MDD-E10024 新旧外観比較図 (再開発品)

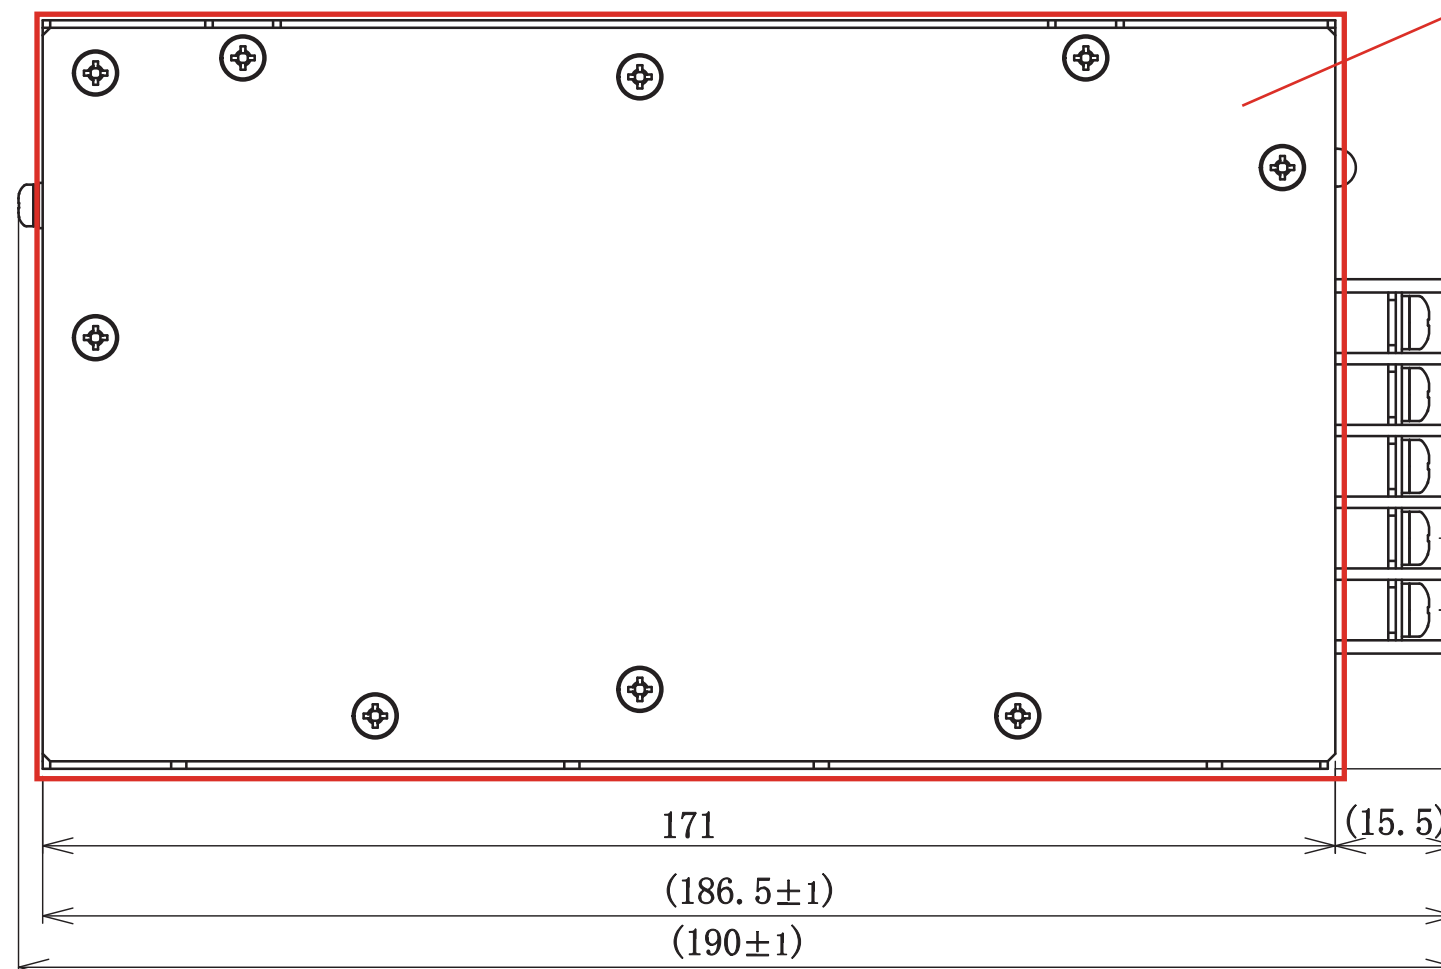
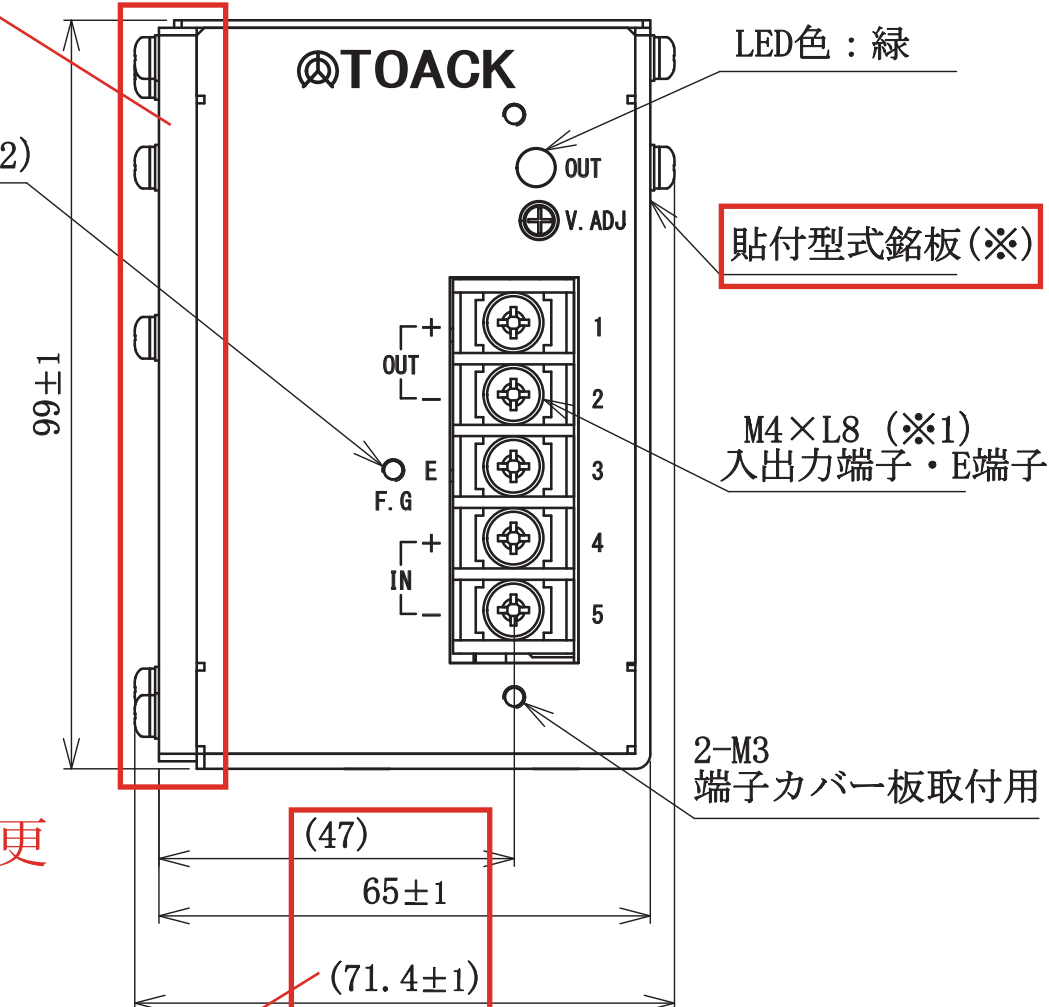
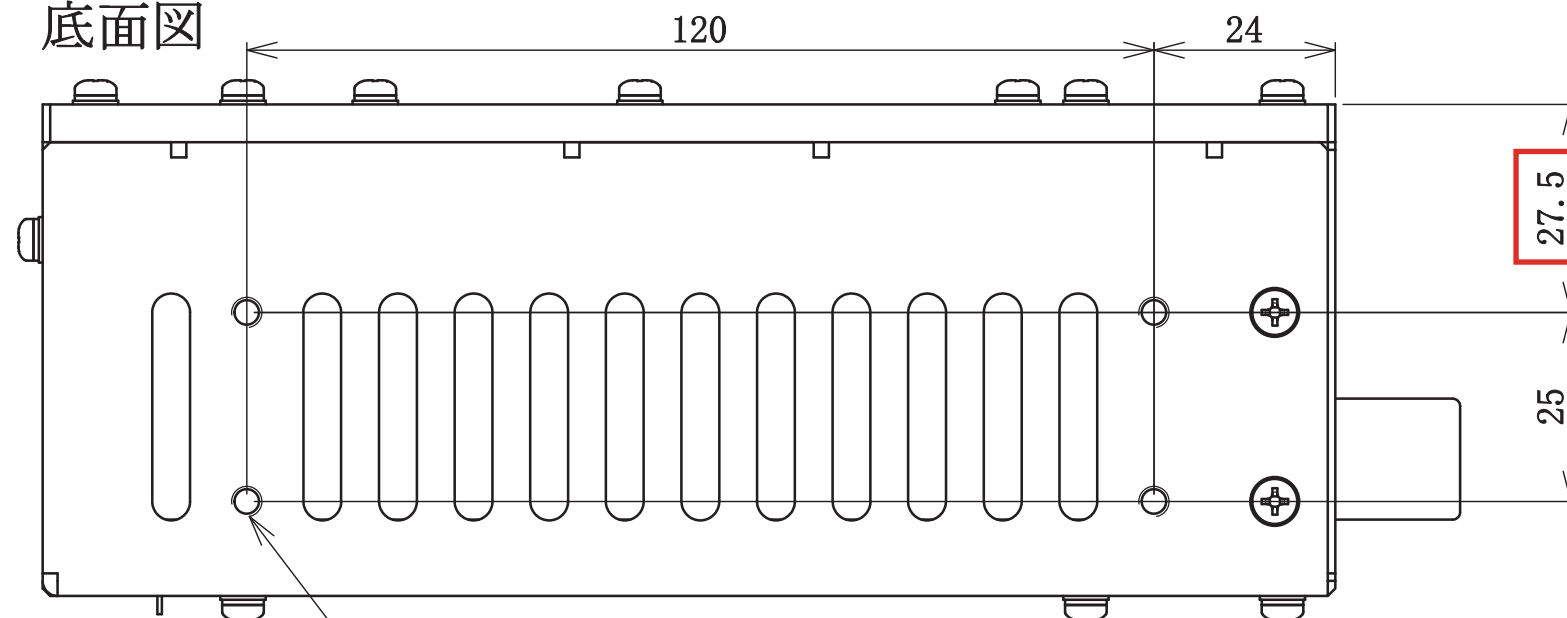
フィン形状、
固定ネジ位置・数変更

W寸法変更

銘板内容変更

指示なき寸法公差は±0.5とする 寸法公差変更
